# 発電用原子力設備規格 材料規格（2020年版） JSME S NJ1-2020

技術評価に関する検討チーム会合における  
日本機械学会への説明依頼事項に対する回答

2023年4月10日

(一社)日本機械学会 発電用設備規格委員会  
原子力専門委員会 材料分科会

### 【新規材料の取込み】

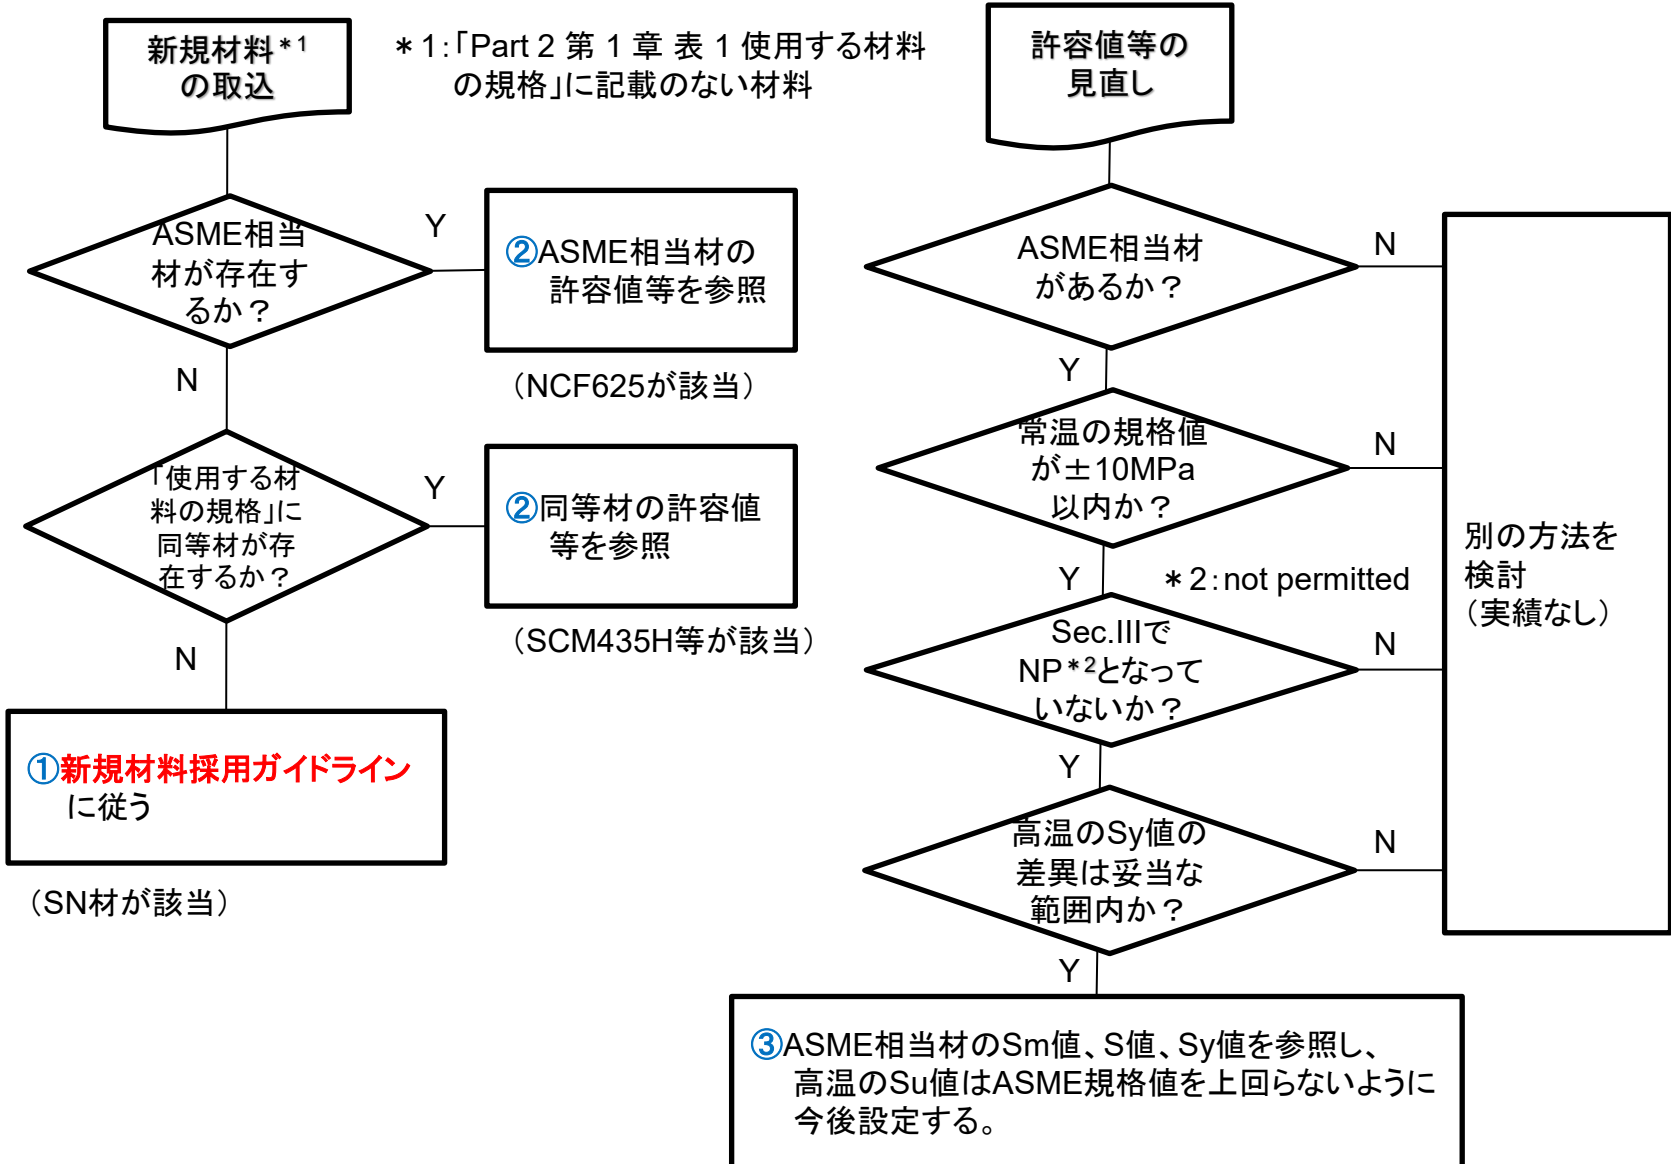
(a) 材料規格は、ASME Sec. II<sup>9</sup>、JIS B8267「圧力容器の設計」を取り込んだ、JIS圧力容器規格 (Design by Rule) の考え方に基づいて設計係数を見直ししなかった等の説明がありました。<sup>10</sup>どのような考え方で他の規格等を取り込んでいるのか、フローチャートで示して下さい。

- ① 「新規材料採用ガイドライン」に基づき新規材料を取り込む場合
- ② 相当材(又は同等材)の関係より新規材料を取り込む場合

- ③ 相当材の関係よりASME規格と整合を図る観点から見直しを行う場合

上記それぞれの場合について考え方を次頁にフローチャートとして示す。

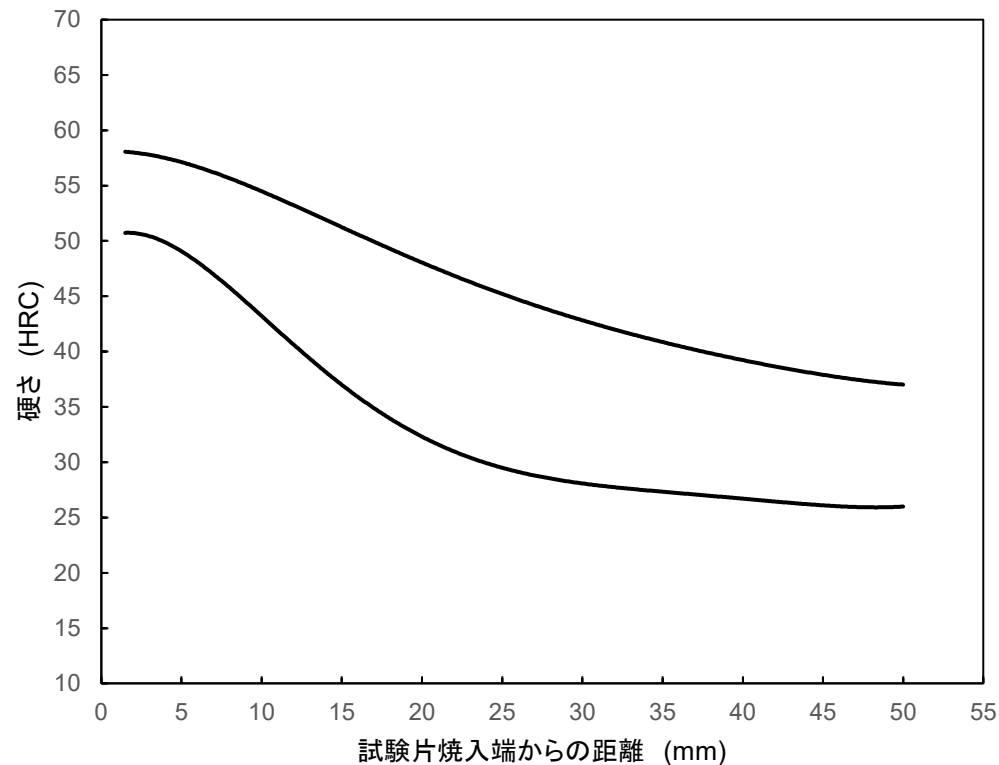
(a) 「JIS G 4052 焼入性を保証した構造用鋼鋼材(H鋼)」のSCM435H、SCM440H及びSCM445H(いずれもクロムモリブデン鋼)を取り込み、その規格値として、SCM435、SCM440及びSCM445と同じとしたことについて、「質量効果が考慮された一定品質の機械的特性が確保されている。」等の定性的な説明がありました。常温・高温での機械特性を比較して示してください。

JIS G4052(SCM435H、SCM440H及びSCM445H)とJIS G4053(SCM435、SCM440及びSCM445)を比較すると、JIS G4052には次の**要求が付加**されている。

- **焼入れ性**
- **オーステナイト結晶粒度**
